## RESOLUCIÓN No.

### POR MEDIO DE LA CUAL SE RENUEVA Y MODIFICA UN PERMISO DE VERTIMIENTOS Y SE ADOPTAN OTRAS DETERMINACIONES

LA DIRECTORA DE LA REGIONAL VALLES DE SAN NICOLÁS DE LA CORPORACIÓN AUTÓNOMA REGIONAL DE LAS CUENCAS DE LOS RÍOS NEGRO Y NARE, CORNARE.

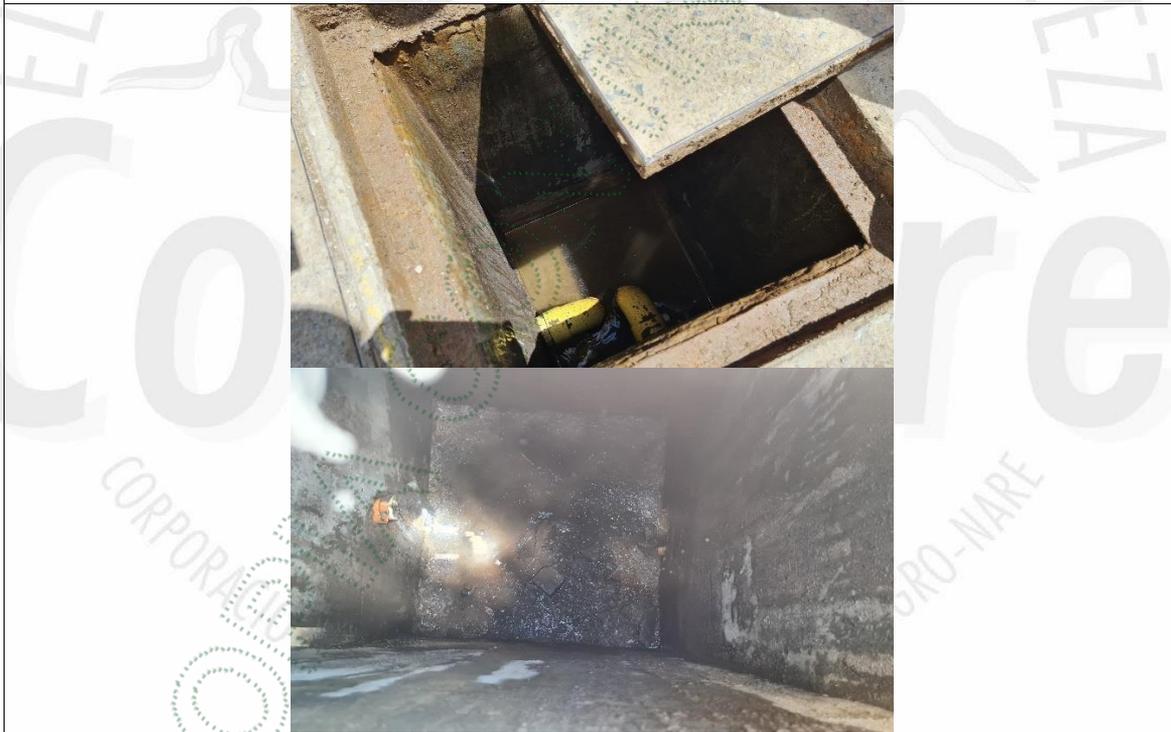
En la visita realizada el 20/05/2024 se corroboraron las actividades reportadas domésticas y no domésticas, asociadas a la estación de servicios.

Actualmente, las actividades (bomba de gasolina y local comercial) están en funcionamiento y los vertimientos son manejados por dos sistemas de tratamiento, doméstico y no doméstico que están funcionando sin generar impactos ambientales perceptibles, con descarga a la Q. La Marinilla en un solo punto.

En el punto de descarga no se evidenciaron impactos organolépticamente perceptibles, tales como color (sólidos suspendidos y/o disueltos) u olor, que afecten negativamente la calidad del agua en el tramo del cauce.

STARD y STARnD

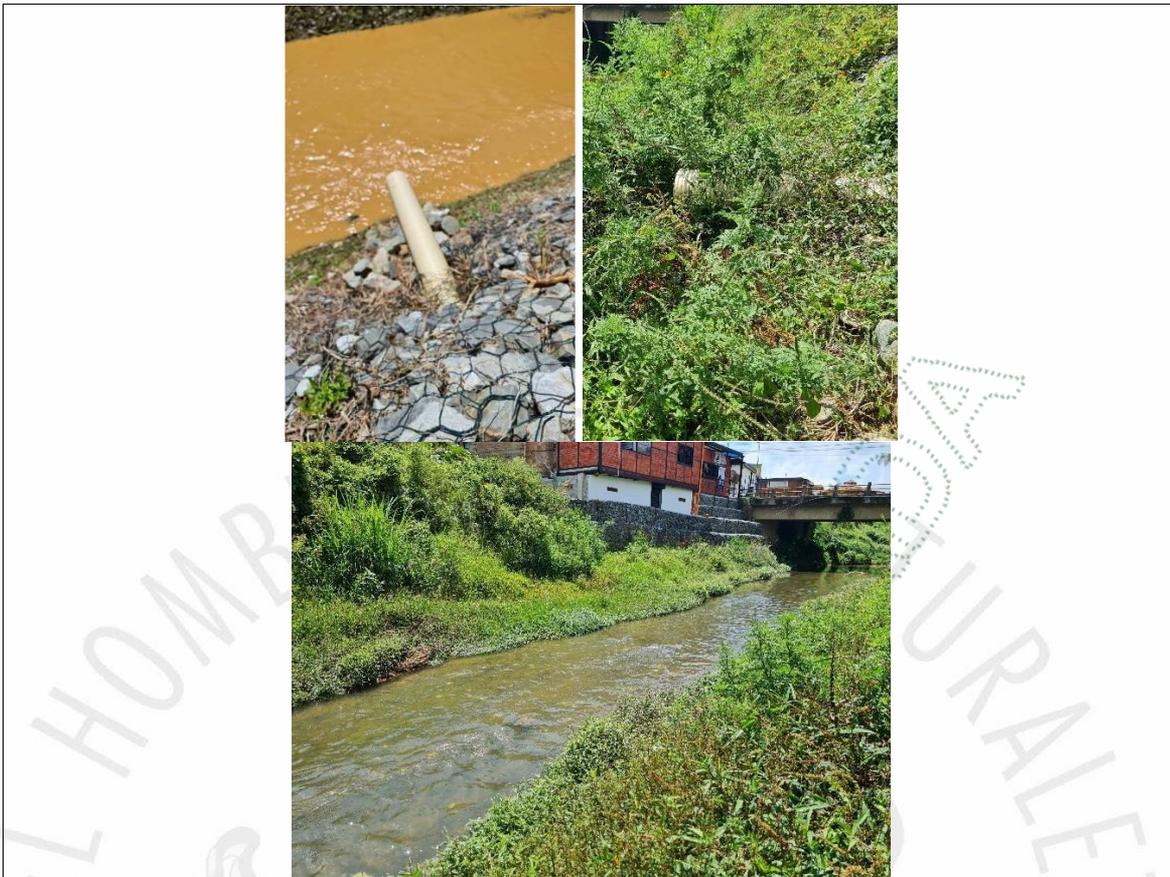
**DESCARGA:** Actualmente el Gavión está cubierto con cobertura vegetal (Herbáceas hidrófilas) que también ayuda como sistema de amortiguación hídrica. El primer registro fotográfico corresponde a un momento inicial cuando se implementó el Gavión; las otras fotos corresponden al día de la visita.
